改善箇所説明図

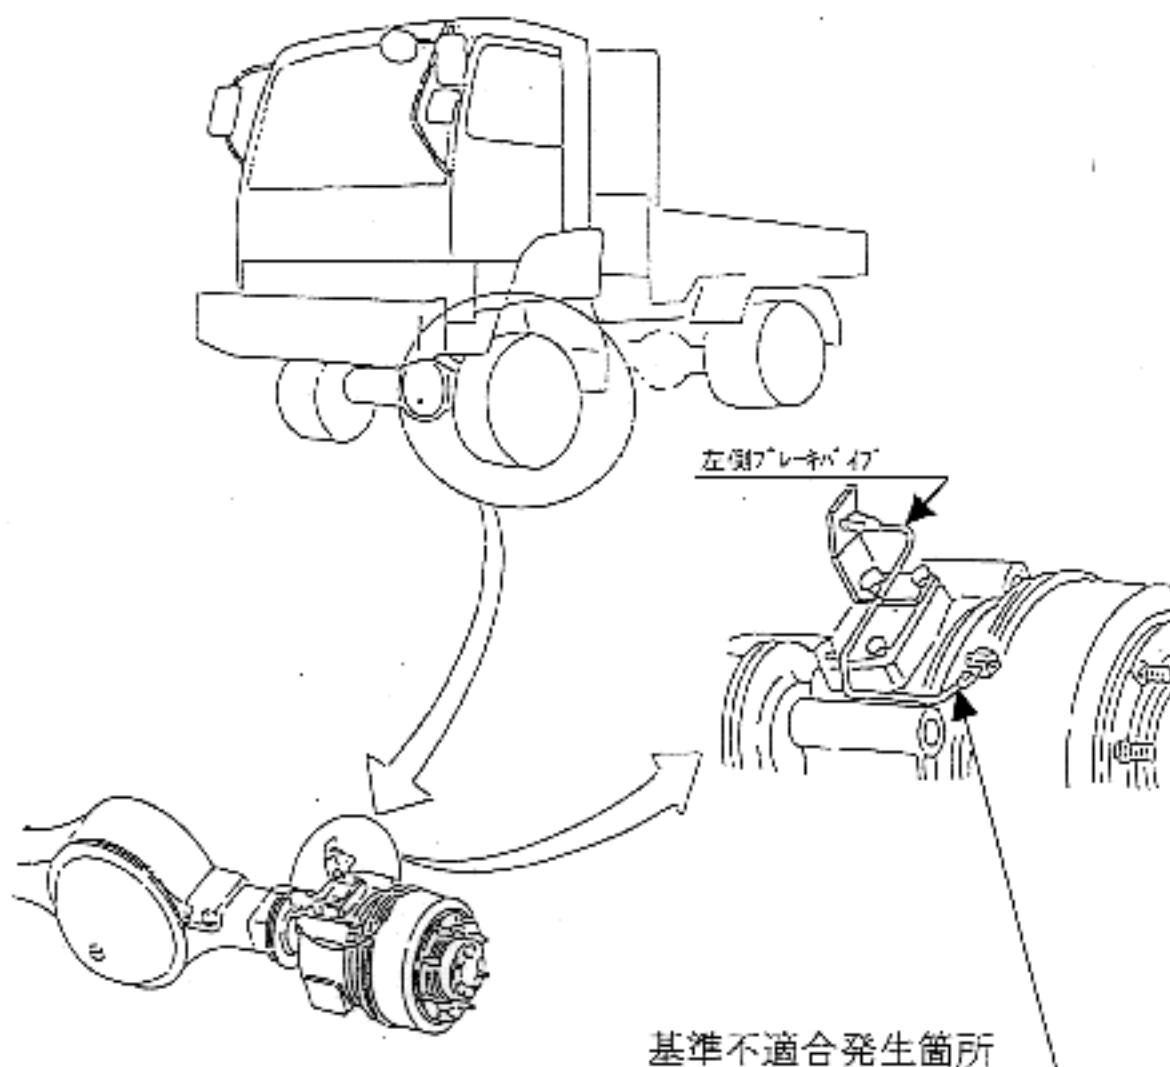
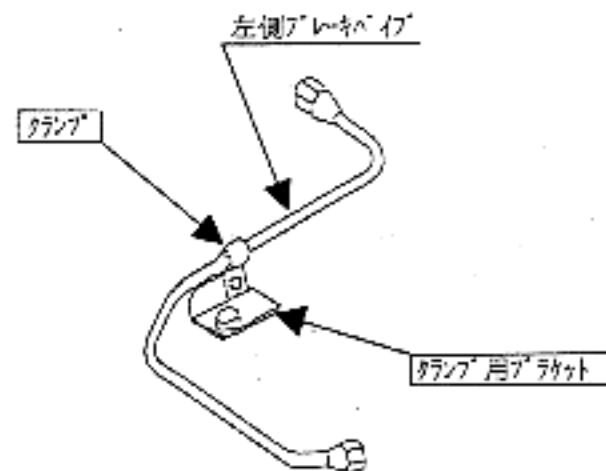
制動装置の左前輪用ブレーキパイプの形状が不適切なため、振動耐久性の余裕が少なく、そのままの状態で使用を続けると、最悪の場合、当該ブレーキパイプが折損するおそれがある。

全車同、当該ブレーキパイプにクランプを追加する。

注 内は追加部品を示す。
